**CADERNO DE PERGUNTAS E RESPOSTAS ÀS CONTRIBUIÇÕES REALIZADAS PARA A  
AUDIÊNCIA PÚBLICA DO NOVO PNCV**

Foi realizada, no dia 11/04/2023, audiência pública com o intuito de dar publicidade a pretendida contratação de Empresa ou Consórcio de Empresas para execução dos serviços de disponibilização, instalação, operação e manutenção de equipamentos eletrônicos de controle de tráfego nas rodovias federais sob circunscrição do Departamento Nacional de Infraestrutura de Transportes- PNCV.

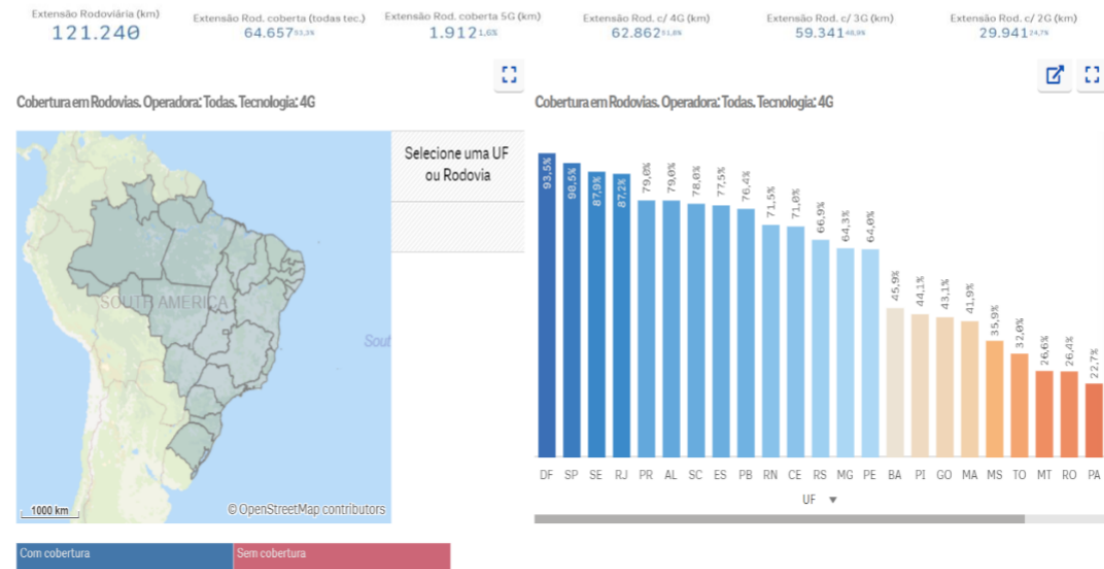
No entanto, após a atenta leitura do Termo de Referência e ampla consulta no site do Agência Nacional de Telecomunicações (Ministério das Comunicações), pôde-se verificar que a exigência - conexão à internet (4G) - do Ente Licitante sobrepõe os percentuais das áreas de cobertura, calculadas pelo sistema Mosaico da Anatel, sobre os trechos das rodovias federais.

Portanto, qual o critério adotado para apurar as porcentagens de equipamentos operando de forma online, informação fundamental para composição de custos?

**Resposta:** O embasamento se deu a partir da análise dos envios dos equipamentos em operação à época (mês de abril/22) do Edital 168/2016. Onde realizou-se os comparativos dos SNV.

Com o intuito de entender o comportamento de envio de dados dos equipamentos que no SIOR possuem cadastro como off-line, realizou-se a análise de 1.657 faixas e os prazos de envio de dados por elas, onde constatou-se que do total de faixas offline, 516 apresentavam comportamento de envio de dados semelhante a equipamentos online, enviando dados no prazo de 5 minutos até 1 dia, comportamento não esperado para um equipamento com comunicação offline.

Em seguida realizou-se um cruzamento do SNV do local de instalação das 1657 faixas com os dados de malha rodoviária com cobertura móvel (3G + 4G) em cada trecho SNV, fornecidos pela ANATEL, assim, após as análises dos dados obtidos tem-se o seguinte exemplo de análise demonstrado na Figura abaixo.

Assim, pode-se observar os estados mais críticos, com faixas offline instaladas em pontos com baixa cobertura móvel (menos de 50% do trecho SNV com cobertura móvel), como Minas Gerais e Bahia, o que pode influenciar no prazo de envio de dados e justificaria a instalação de equipamentos offline e comportamento de envio de dados offline.
